工程指示 / 要求簡箋(E.I.)

工程指示編號：EI / 6975 / 23

工程名稱：將軍澳日出康城 11

工程項目：(特色層) 後裝窗 鋁料加工圖 (14 隻)

Remarks:	Checked: J.L.	Description: 窗玉料	QTY:	Delivery to Rev.	Date	Amendments
Project Name: 康城11期	Date: 02-11-2023	Material: 6061-T5	Tolerance: ±0.5	Factory		
Shop Drawing No. PRE-CAST ALUM. WINDOW & LOUVRE	Drawn: I.H.	Finish: PVF2	Projection:	Site	Assembly No.	Rev.
	Date: 02-11-2023			X86163-51		B

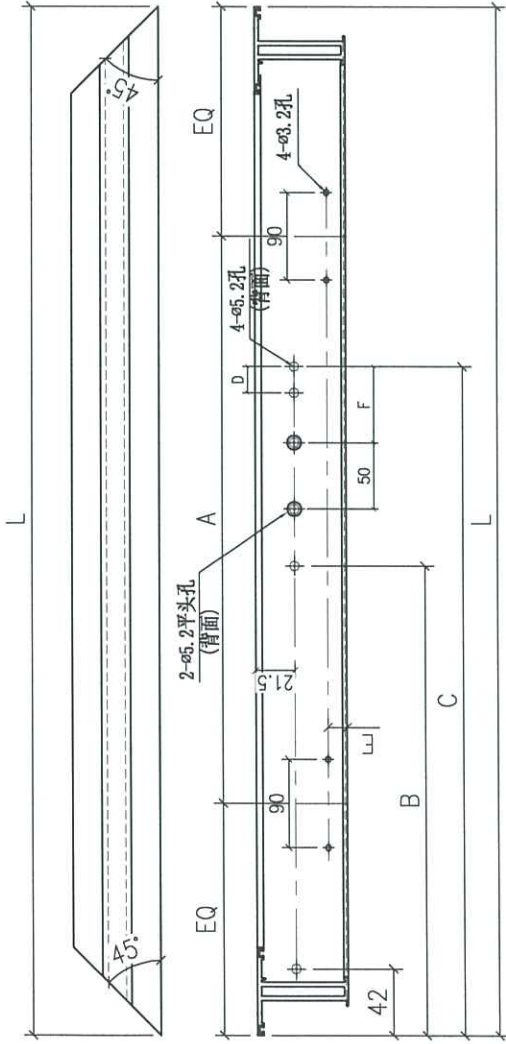
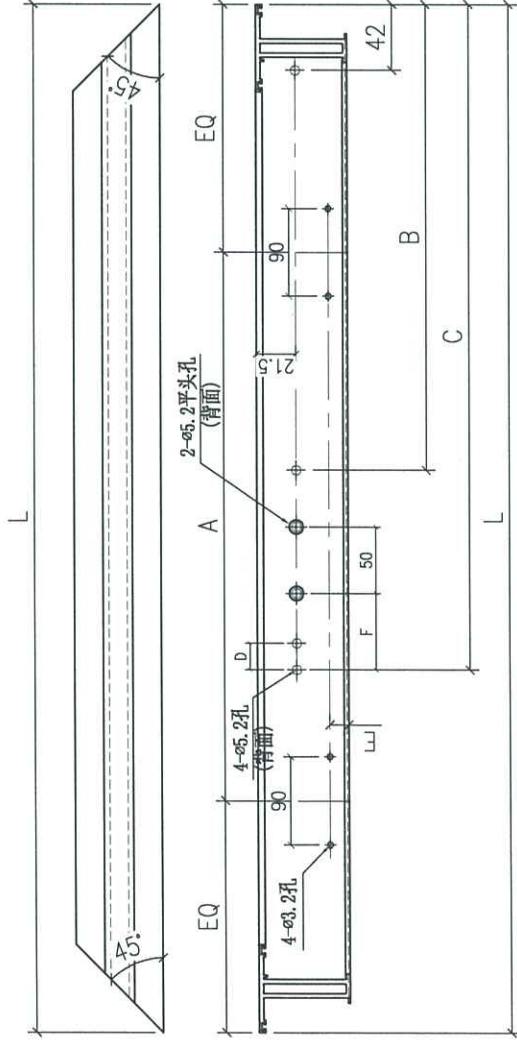
**B 版：按生產和拆圖覆核，修改 X86163-51 及 X86153-54 孔位置。**
